第5回 淀川左岸線延伸部の淀川左岸堤防区間に関する技術検討委員会 議事要旨

委員会後資料修正（新旧比較）

資料 3-1、資料-5、資料-6

淀川左岸線延伸部の淀川左岸堤防区間に関する 技術検討書

対策工の要否を検討時の残留沈下量の考え方

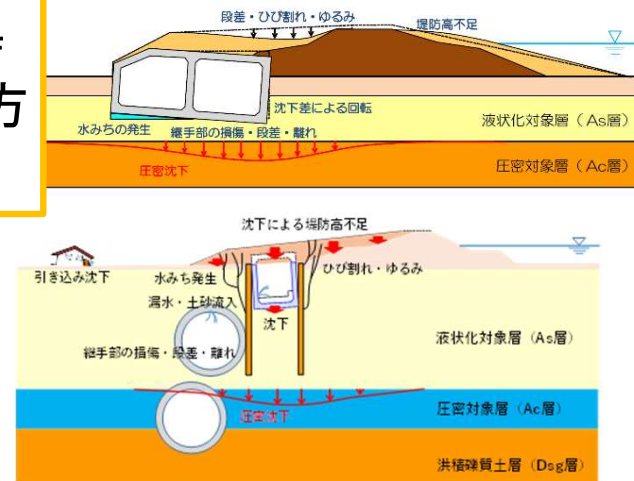
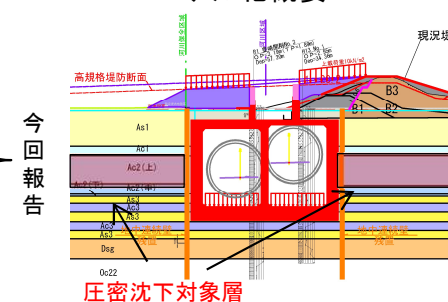
対策工の要否検討時の
残留沈下量の考え方を
整理しました。

構造物が大きく変化する区間周辺における浸潤面の高さ、局所動水勾配・平均動水勾配・流速分布に対する照査(k)

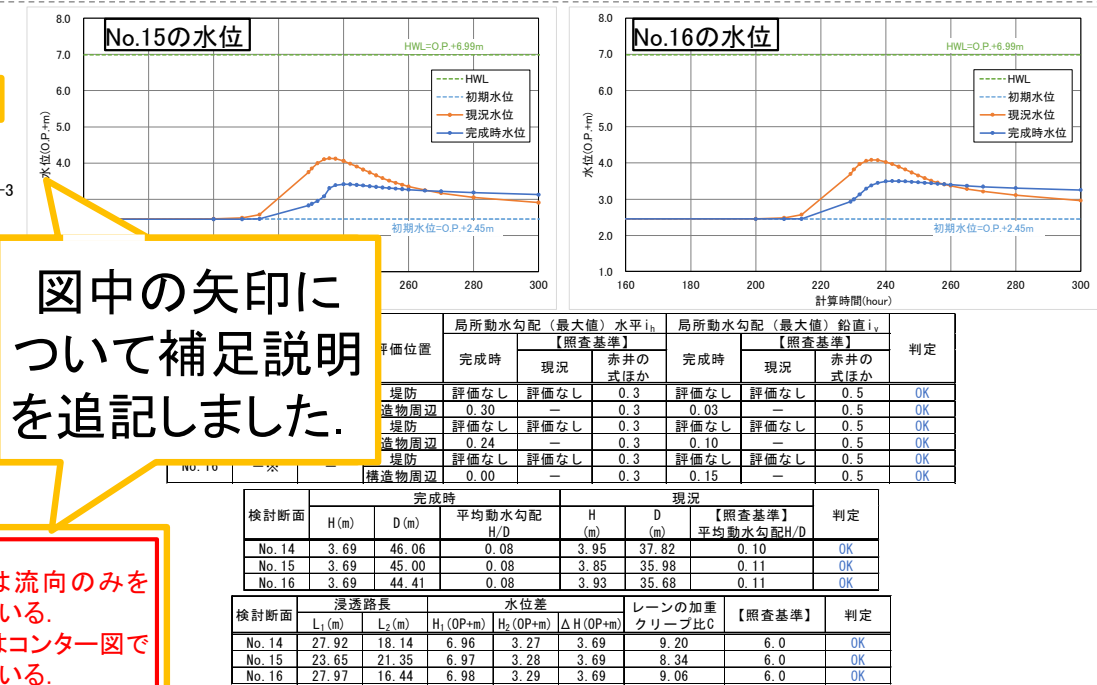
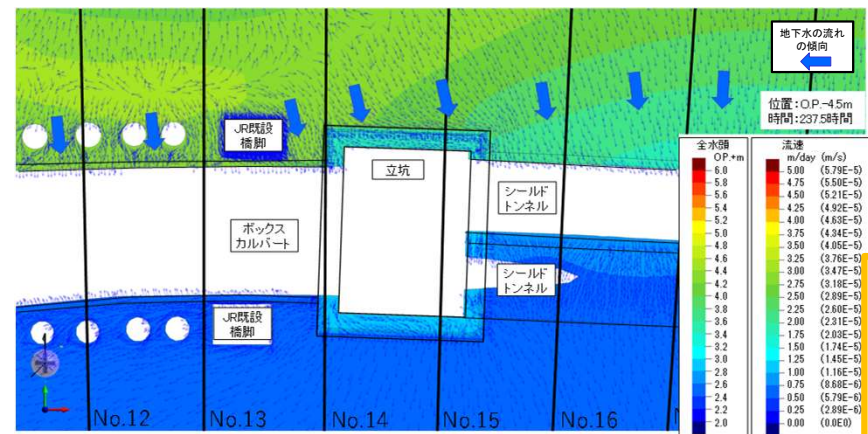
- 解析結果(立坑周辺:No.14～No.16)
- ・立坑周辺においても地下水が川表側から川裏側に一様に流れており、地下水の流れに偏りは見られていない。なお、流向の矢印の密度は要素分割によるものであり、流れの集中は表してはいない。
 - ・道路横断排水工によって、川裏側の地下水位が下げられる効果が大きいと考えられる。
 - ・As層内の最大流速は 8.68×10^{-6} m/s以下であり、一般的な砂質土の限界流速の範囲 $10^{-3} \sim 10^{-5}$ m/s に比べ小さい値であった。
 - ・局所動水勾配、平均動水勾配、レーンの加重クリープ比についても照査基準を満足する。

■解析結果（遷移層端部付近：No.23～No.24）

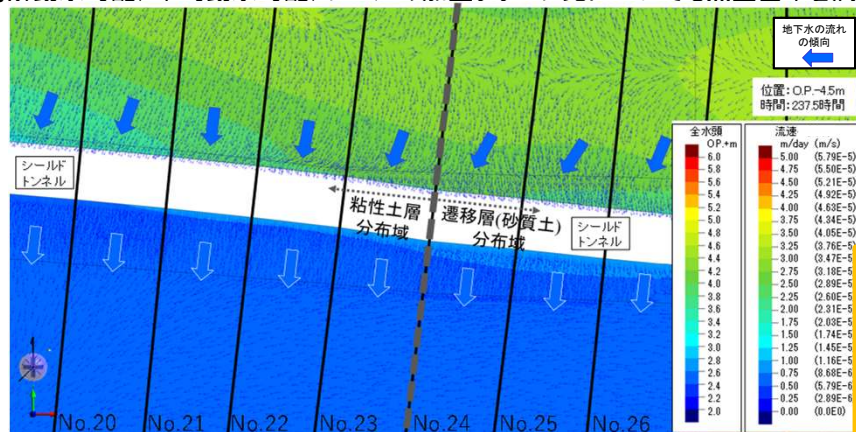
図中の矢印について補足説明を追記しました。

矢印は流向のみを表している。
流速はコンター図で表している。

- 遷移層による砂質土層と粘性土層のギャップがみられる箇所においては、上位の砂質土層内の地下水位は連続的に変化しており、局所的な変化は見られない。なお、流向の矢印の密度は要素分割によるものであり、流れの集中は表してはいない。
- As層内の最大流速は 8.68×10^{-6} m/s以下であり、一般的な砂質土の限界流速の範囲 $10^{-3} \sim 10^{-5}$ m/s に比べ小さい値であった。
- 局所動水勾配、平均動水勾配、レーンの加重クリープ比についても照査基準を満足する。

■解析結果（土留の引抜・残置の変化点：No.26～No.28）

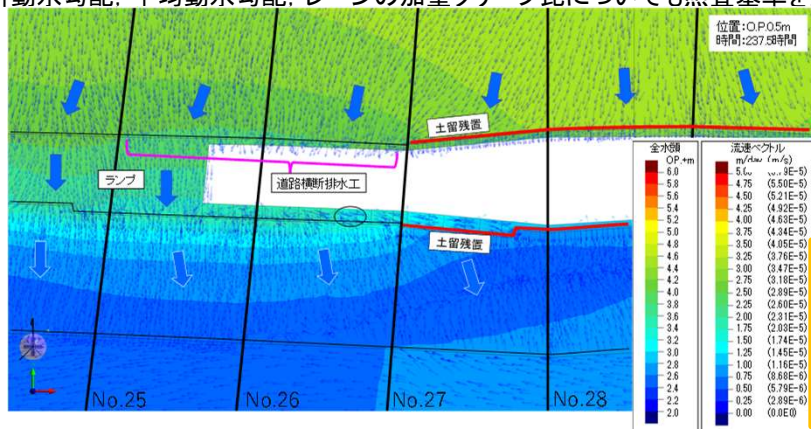
図中の矢印について補足説明を追記しました。

矢印は流向のみを表している。
流速はコンター図で表している。

- 土留めの引抜・残置の変化点付近においても、地下水が川表側から川裏側に一様に流れており、地下水の流れに偏りは見られていない。なお、流向の矢印の密度は要素分割によるものであり、流れの集中は表してはいない。
- 砕石層と道路横断排水工によって、水が川裏側へ排出されているためだと考えられる。
- As層内の最大流速は 8.68×10^{-6} m/s以下であり、一般的な砂質土の限界流速の範囲 $10^{-3} \sim 10^{-5}$ m/s に比べ小さい値であった。
- 局所動水勾配、平均動水勾配、レーンの加重クリープ比についても照査基準を満足する。

図 4.2.3-12 No. 15 断面の流速ベクトル断面分布（完成時）

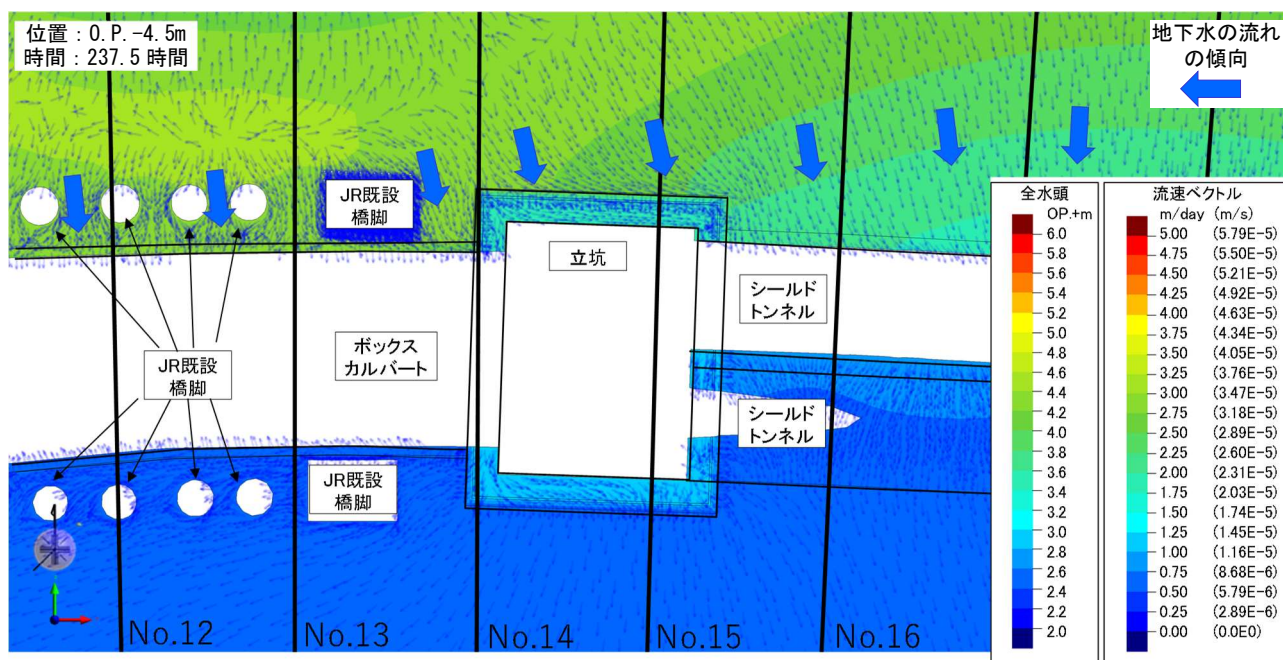
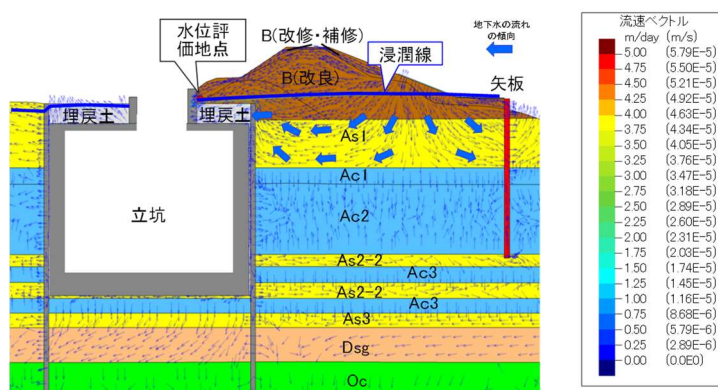
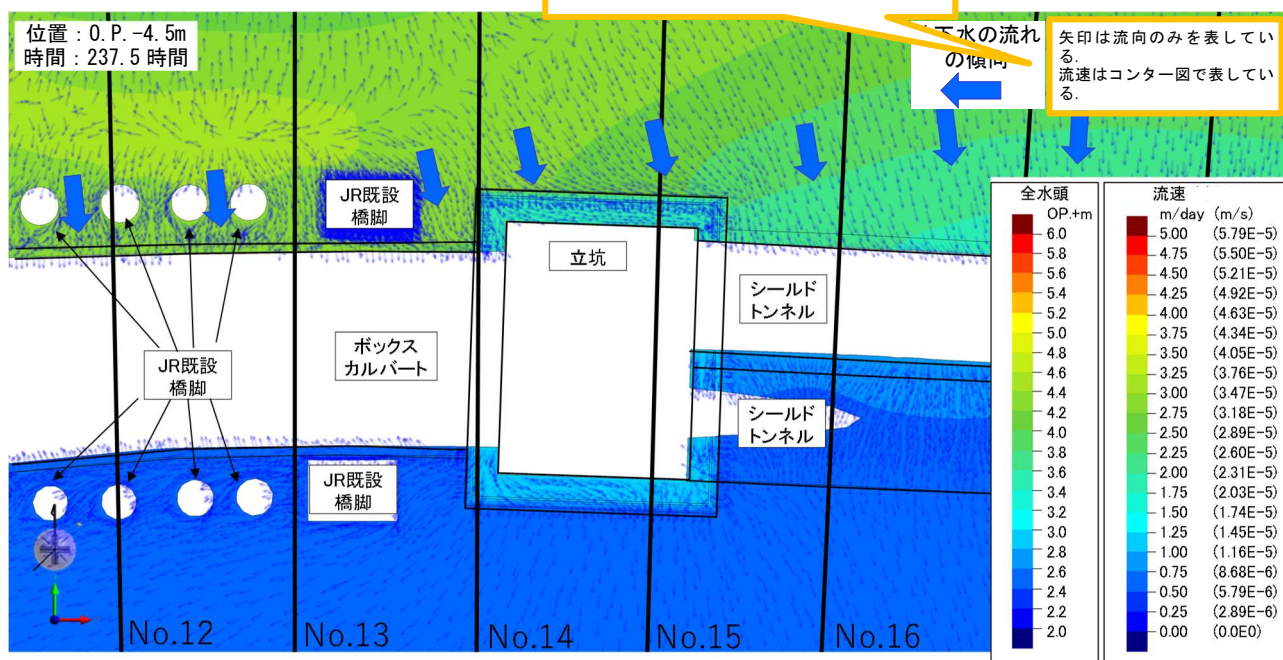
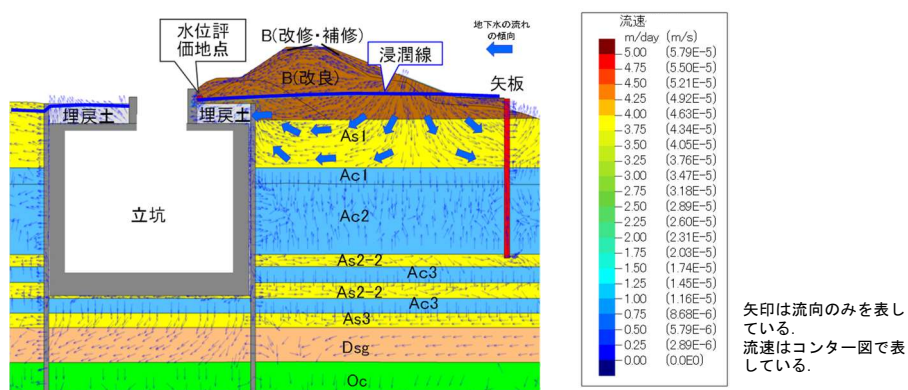
図中の矢印について補足説明を追記しました。

図 4.2.3-11 流速ベクトルの平面分布を示す。立坑周辺においても地下水が川表側から流れ込む様子が見られる。これは、道路横断排水工によって、川裏側の地下水位が下がる効果が大いと考えられる。また、As 層内の最大流速は $8.68 \times 10^{-6} \text{m/s}$ であり、2 期技術検討書の P.4-22 の中で記載される一般的な砂質土の限界流速の範囲 $10^{-3} \sim 10^{-5} \text{m/s}$ に比べ小さい値となる。なお、流向の矢印の密度は要素分割によるものであり、流れの集中は表してはいない。

次に、図 4.2.3-12 に No.15 断面における地下水流速ベクトル断面分布を示す。As 層から流れる地下水は、立坑の地中連続壁付近から立坑内へ流れ、立坑内から排水溝へ流れ、排水溝から河川裏側のドレーン（道路横断排水工）に向かう。図中の矢印について補足説明を追記しました。

図 4.2.3-17 No. 23~No.24 断面の流速ベクトル断面分布（完成時）

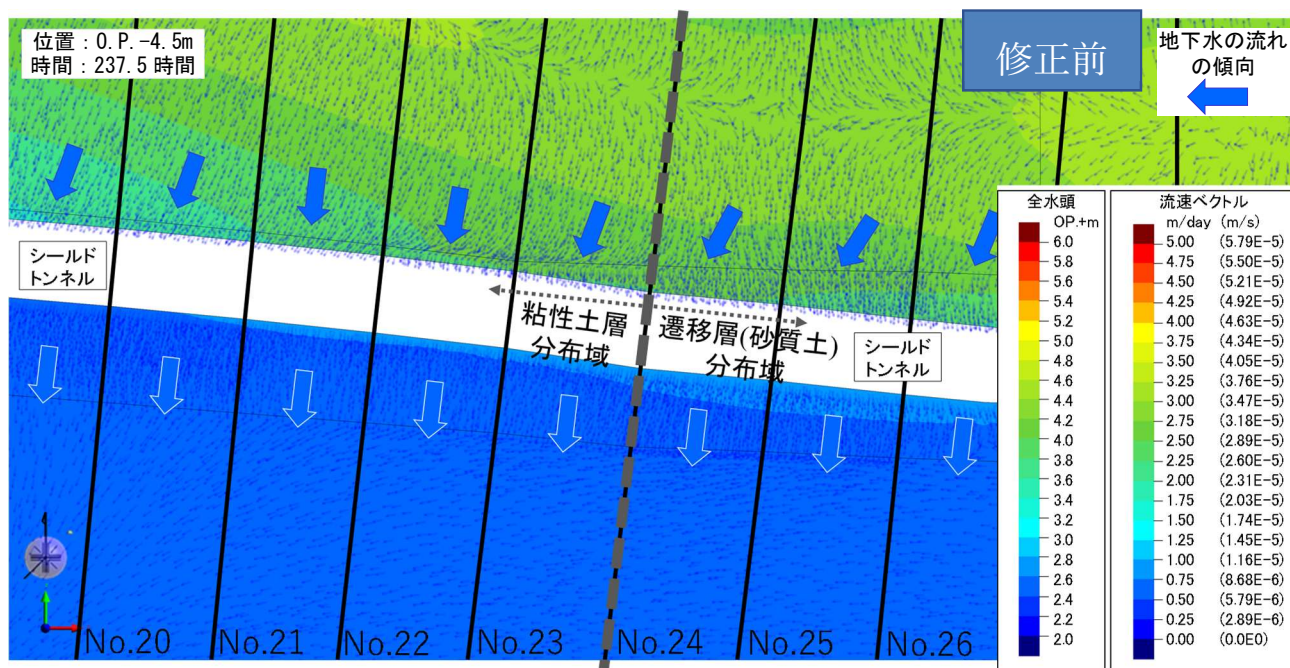
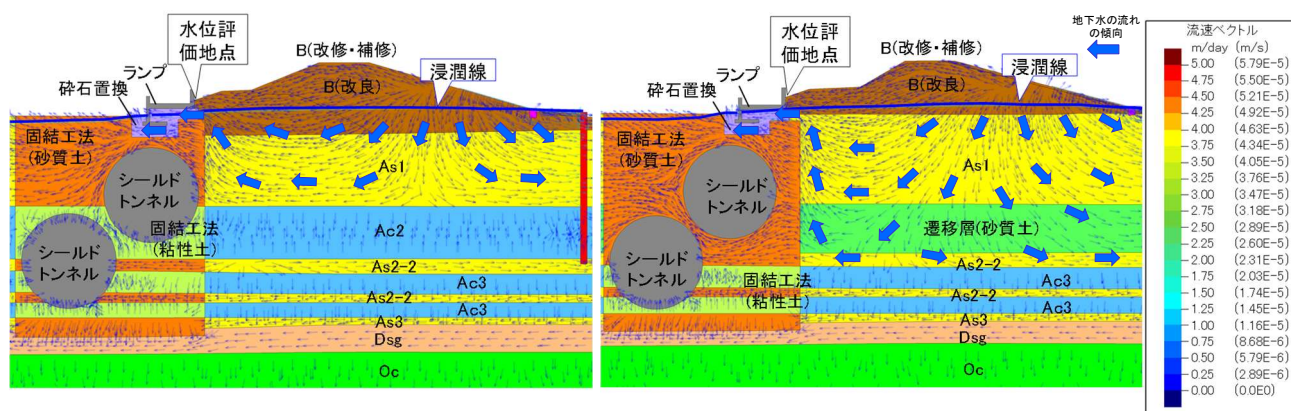
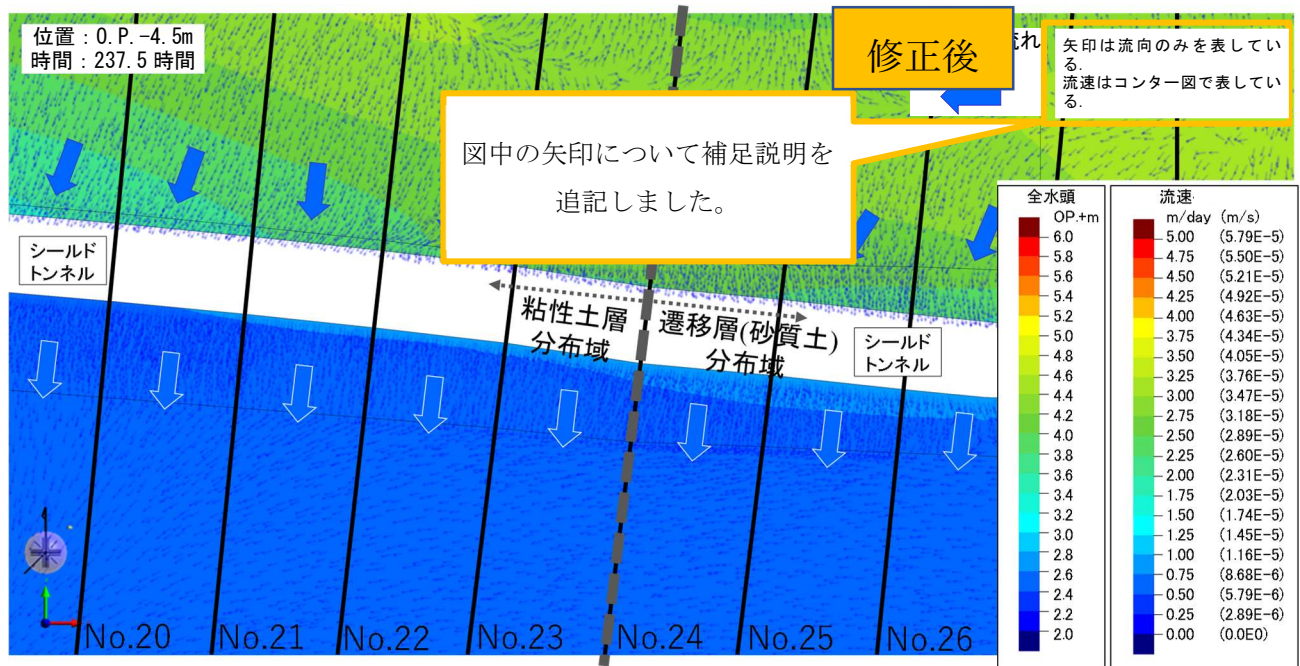
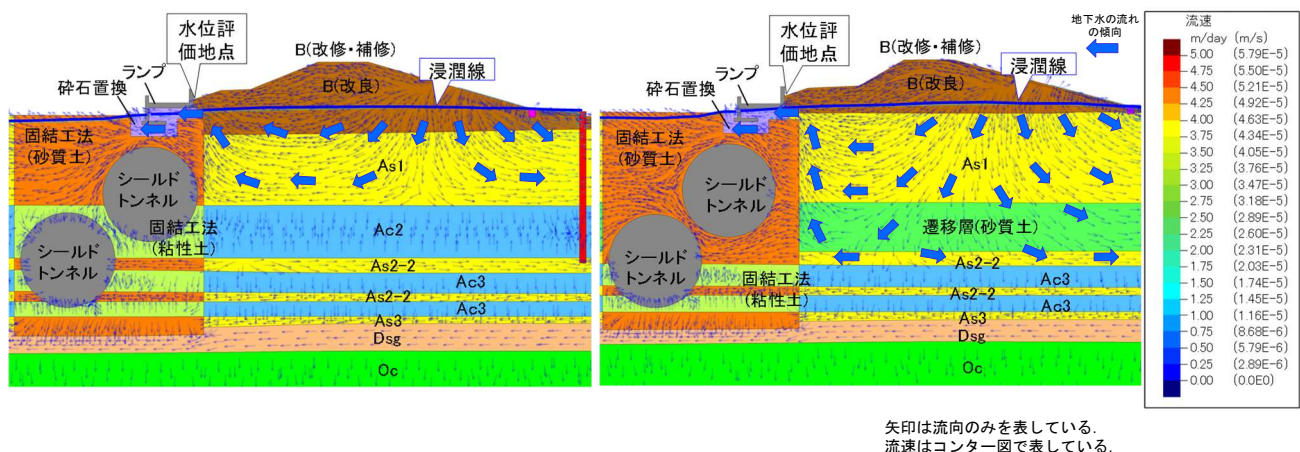
図中の矢印について補足説明を追記しました。

図 4.2.3-16 に完成時の地下水位の断面分布を示す。遷移層による砂質土層と粘性土層のギャップがみられる箇所は、As 層内の地下水位は連続的に変化しており、局所的な変化は見られない。また、As 層内の最大流速は $8.68 \times 10^{-6} \text{m/s}$ であり、2 期技術検討書の P.4-22 の中で記載される一般的な砂質土の限界流速の範囲 $10^{-3} \sim 10^{-5} \text{m/s}$ に比べ小さい値となる。なお、流向の矢印の密度は要素分割によるものであり、流れの集中は表してはいない。

図 4.2.3-22 No.28 断面の流速ベクトル断面分布（完成時）

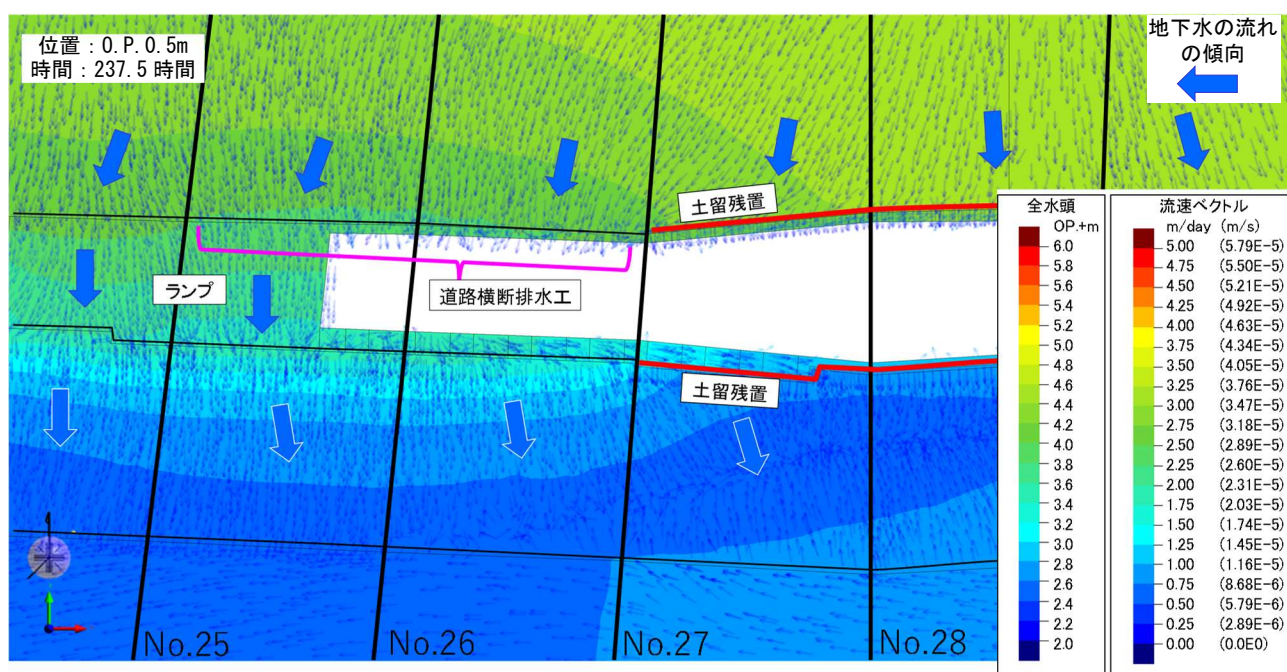
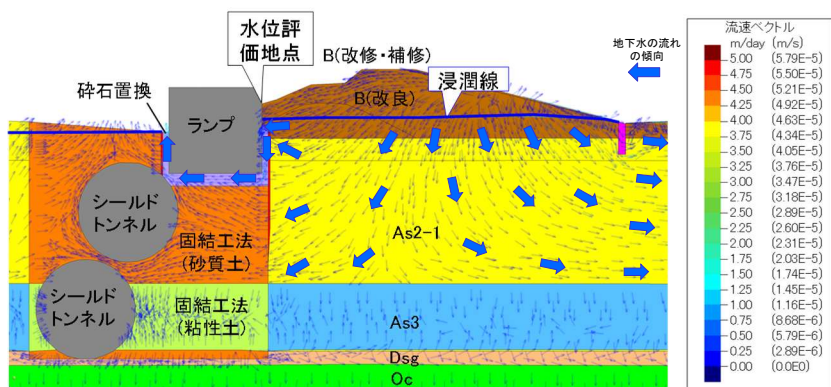
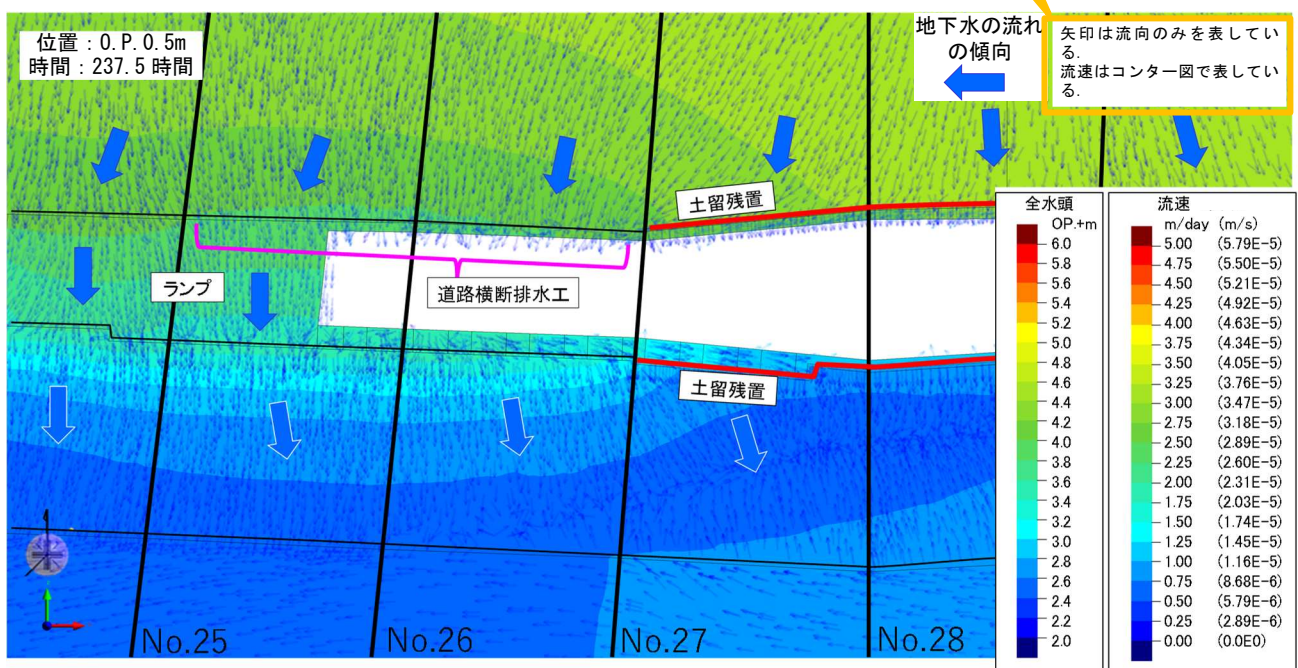
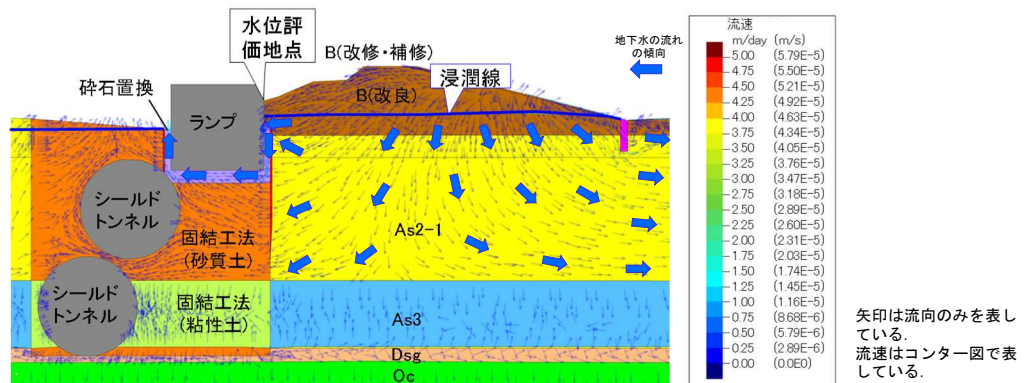
図 4.2.3-21 に完成時における流速ベクトルの平面分布を示す。土留めの引抜・残置の修正後でも、地下水が川表側から川裏側に一様に流れており、地下水の流れに偏りは見られていない。また、As 層内の最大流速は $8.68 \times 10^{-6} \text{m/s}$ であり、2 期技術検討書の P.4-22 の中で記載される一般的な砂質土の限界流速の範囲 $10^{-3} \sim 10^{-5} \text{m/s}$ に比べ小さい値となる。なお、流向の矢印の密度は要素分割によるものであり、流れの集中は表していない。

次に、図 4.2.3-22 に No.28 断面における完成時の流速ベクトルの断面分布を示す。As 層内を川裏側に向かって流れる地下水は、鋼矢板付近で上昇する流れと鋼矢板の奥に流れる流れに分かれる。鋼矢板の上端に達した水は砕石置換内を流下する。また、鋼矢板の奥を流れる地下水は、鋼矢板の下端付近で上昇する流れとなる。ただし、固結工法(砂質土)の透水係数は
